DRINGENDE SICHERHEITSINFORMATION

Hersteller SRN:	DE-MF-000020091
FSCA Referenz:	874872 CARDIOHELP Emergency Drive – Demontage der Sicherungsscheibe
FSCA Typ:	Neu
Betroffenes Produkt:	CARDIOHELP Emergency Drive (Mat. 701048002) CH Emergency Drive (Mat. 701076205)
Betroffene Seriennr.:	Siehe Anhang I
Eindeutige Produktkennung (UDI-DI):	04037691643526
Zur Kenntnisnahme von:	Anwender der oben genannten Medizinprodukte

Abbildung 2: Schema der Position der Sicherungsscheibe

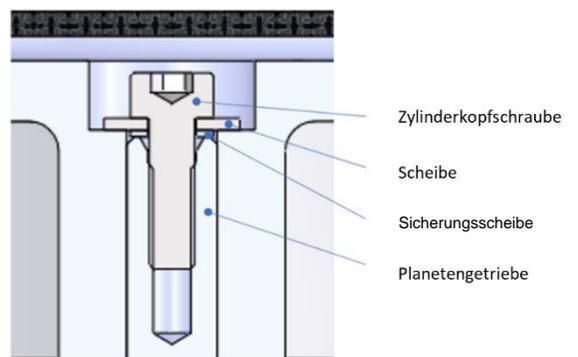
Maquet Cardiopulmonary GmbH wurde im Rahmen einer Reklamation auf die Problematik aufmerksam. Es wurde berichtet, dass die Rotation der CARDIOHELP Emergency Drive Handkurbel blockiert bzw. beeinträchtigt war. Im Rahmen von internen Untersuchungen konnte bestätigt werden, dass die

Sicherungsscheibe die Problematik verursachte. Die Sicherungsscheibe wurde ursprünglich in den CARDIOHELP Emergency Drive eingeführt, um die Welle des Emergency Drives um die Dicke der Sicherungsscheibe zu verlängern. Dadurch sollte der axiale Druck auf den Sicherungsring, die Sicherungsscheibe und die Lagerung reduziert werden (Abbildung 2).

- Demontage der Sicherungsscheibe

- **Sofortige** Benachrichtigung aller betroffenen Kunden über diese Feldaktion, indem die dringende Sicherheitsinformation für Kunden verschickt wird.
- Erstellung einer Updateanleitung zur Demontage der Sicherungsscheibe.
- Ein lokaler Getinge-Vertreter wird den Kunden kontaktieren, um die Demontage der Sicherungsscheibe zu veranlassen.
